Připomínky k ČSN EN 14227-1

Připomínky k ČSN 14227-10

Připomínky k ČSN EN 14227-11

Graf 1: Závislost pevnosti na % cementu

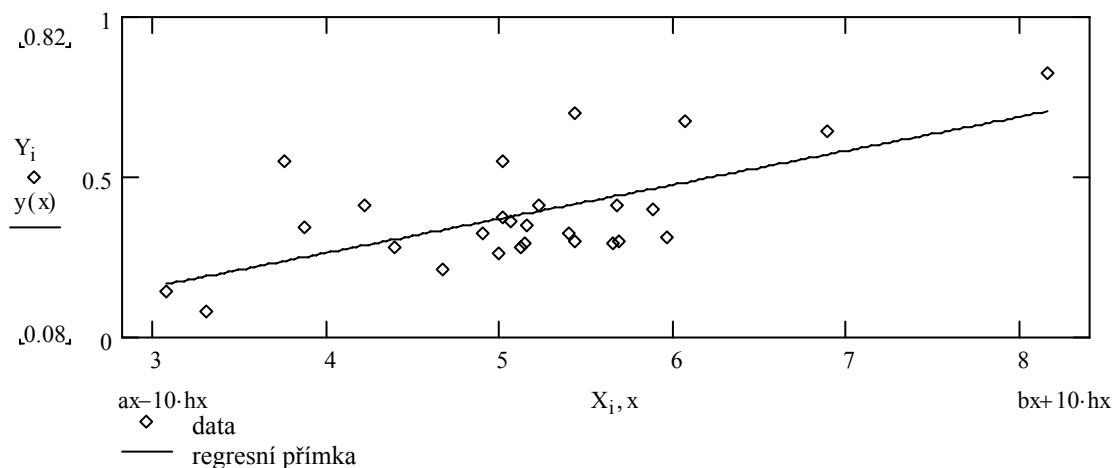
Například na stavbě dálnice D 1 u Popůvek bylo stabilizováno eluvium krystalických hornin. Po 13 letech byla na 27 vývrtech zjištěna následující pevnost v tlaku příčném: $0,38 \pm 0,07$ MPa (intervalový odhad se spolehlivostí 95 %), což je v přepočtu pevnost v tlaku 3,7 MPa.

Na stavbě dálnice D 1 u Humpolce byla na 9 vývrtech odebraných 2 roky po provedení zjištěna tato pevnost v tahu příčném $0,54 \pm 0,17$ MPa (intervalový odhad se spolehlivostí 95 %), což je v přepočtu pevnost v tlaku 8,6 MPa.. Stabilizováno bylo opět eluvium krystalických hornin.

Pro podkladní vrstvy byla tedy i po několika letech prokázána dostatečná pevnost – svědčící o mrazuvzdornosti a to u úpravy eluvií krystalických hornin. Nepovažují tedy za zdůvodněné zpříšňovat kritéria odolnosti proti mrazu.

Graf 2: Závislost odolnosti proti mrazu a vodě na pevnosti v tlaku po 28 dnech

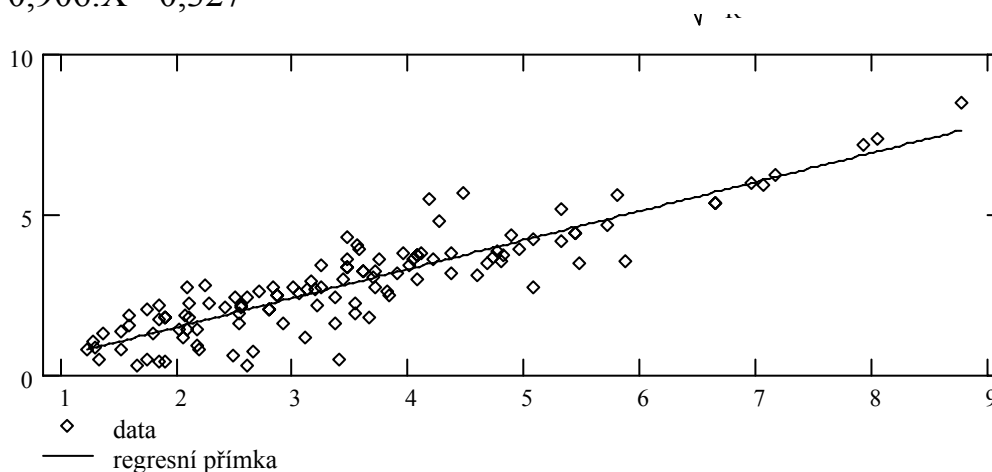
Hodnota koeficientu korelace $r = 0,895$ ukazuje na těsnou závislost rovnice uvedené v grafu 2.

Podle této rovnice můžeme vypočítat procentuální pokles odolnosti uvedený v tabulce 3.

Z grafu i tabulky vyplývá, že odolnost závisí na pevnosti a požadovaná hodnota v normě Sdružení 85 % pevnosti v tlaku je pro nižší pevnosti příliš přísná a povede k obtížím až nemožnosti při návrhu těchto směsí a v důsledku toho k menšímu využívání těchto úprav.
